Opmerkingen en aanvulling naar aanleiding van de hoorzitting dd. 21-06-2023 Tankstation N207

De locatie en de huidige bestemming:

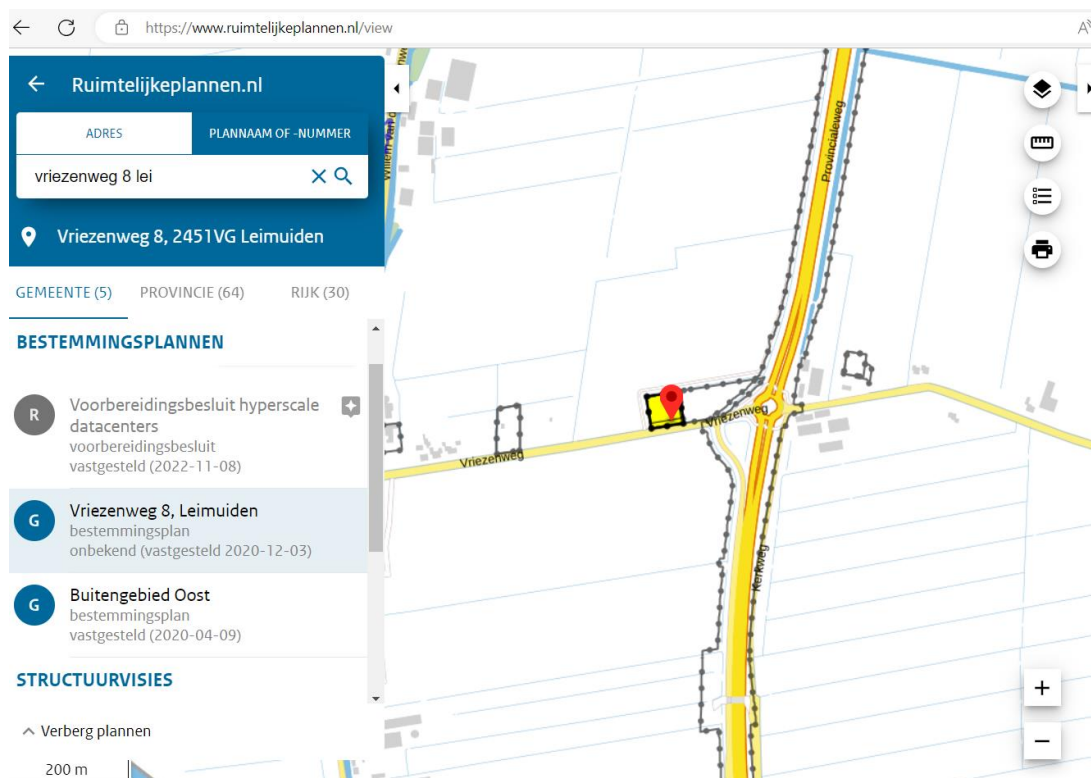
Ter verduidelijking nog een keer een toelichting op de locatie. Er is wel gesproken over de op en afrit maar ik vind geen rijrichtingen terug in het plan. Wat wel duidelijk zichtbaar is in het onderstaande kaartje is dat 1 op of afrit recht tegen over de parallelweg ligt en de andere op of afrit ligt verder naar het westen.

Bij de eerste afrit draait het landbouwverkeer meestal richting Leimuiden de Vriezenweg op en kruist vervolgens ook de tweede afrit. Daarnaast kruist elke bezoeker van het pompstation 2x de fietssuggestiestrook.

Het uitgangspunt van de wethouder en de planschrijver dat het wel mee valt met de verkeersveiligheid is in mijn beleving op zijn minst naïef. Er is alleen gekeken naar de verkeerintensiteit en niet naar de inrichting van de weg en dat is in mijn beleving een tekortkoming van de plannen.
